Lageplan elektrische Anlagen

AUS-GR-E0-003-600

Plan Lageplan elektrische Anlagen	Plan-Nr. AUS-GR-E0-003-600
Projekt Rathausanierung und Erweiterung Bad Bellingen	Maßstab 1:100
Phase LP 06 - Ausschreibung	Datum 01.09.2026
Architekt schaudt architekten bda	Index -
Bauherr Gemeinde Bad Bellingen	Dat 2204-06-LA Plangröße: 1189841

Erschliesung Strom

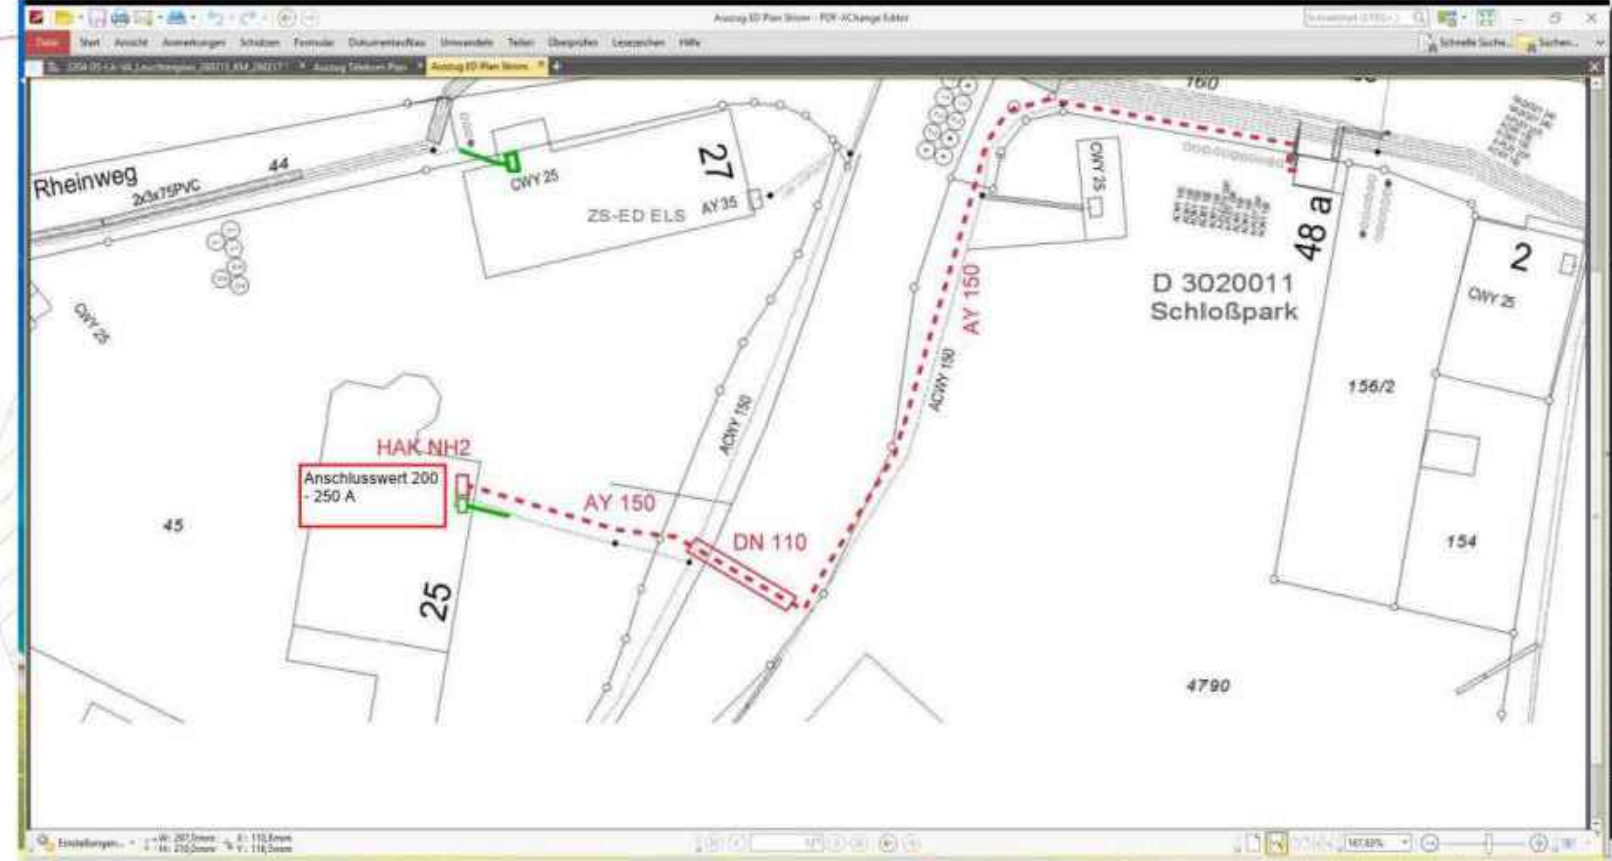
Vorschaltgerät Ort ist zu klären

Für Weg zu Aufzug Vorbereitung Übergabe Säule TYP HAK Kasten Zuleitung und eventuell Telefon Daten

Abstand Brunnenrohr bei zu Schacht maximal 3 M

Leerrohr 125 mm mit Deckel aus Schacht für event Anschlüsse

Überabepunkt / Starkstrom EVU noch nicht definiert siehe Pläne EVU

Eventuell leerrohre E Säule 125 mm

Leerrohrausslass nach oben mit 125 Kabuflex und Zugdraht sowie Deckel für Reserve Energie

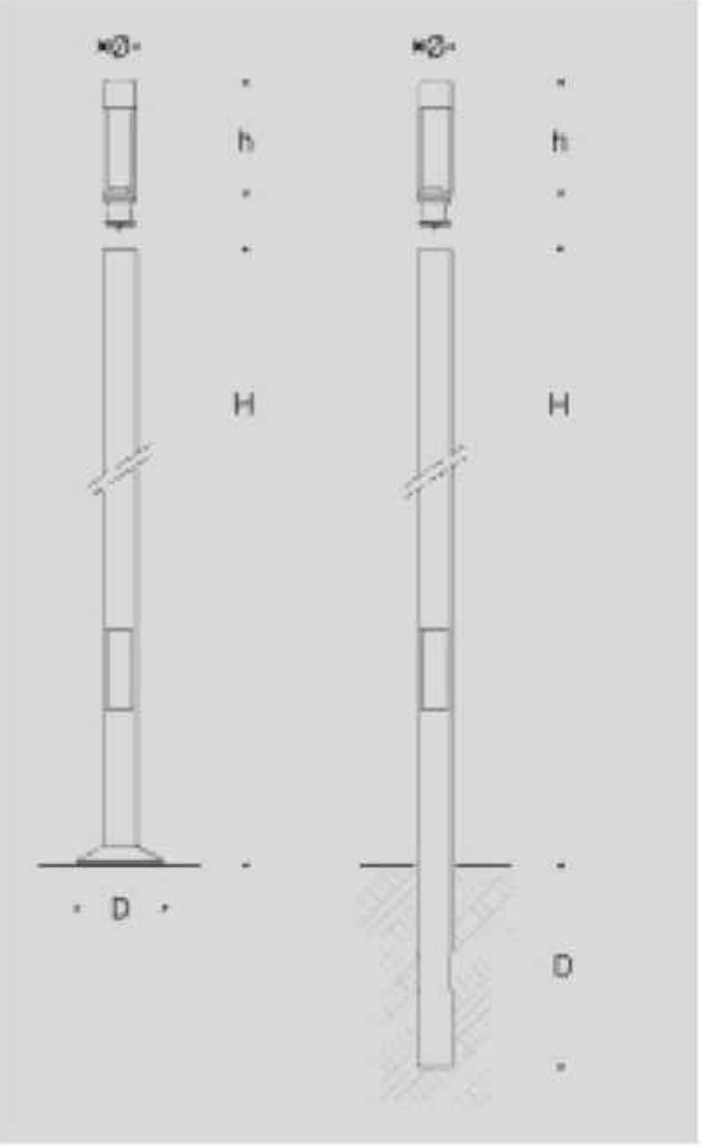
Zusätzliche Stehle 9 + 1 Mehrung

Lichtstele Zusätzlich Mail w+P 6.07.26

Leerrohranbindung an vorhandene Strassenleuchte oder Außenverteilerpunkt noch offen
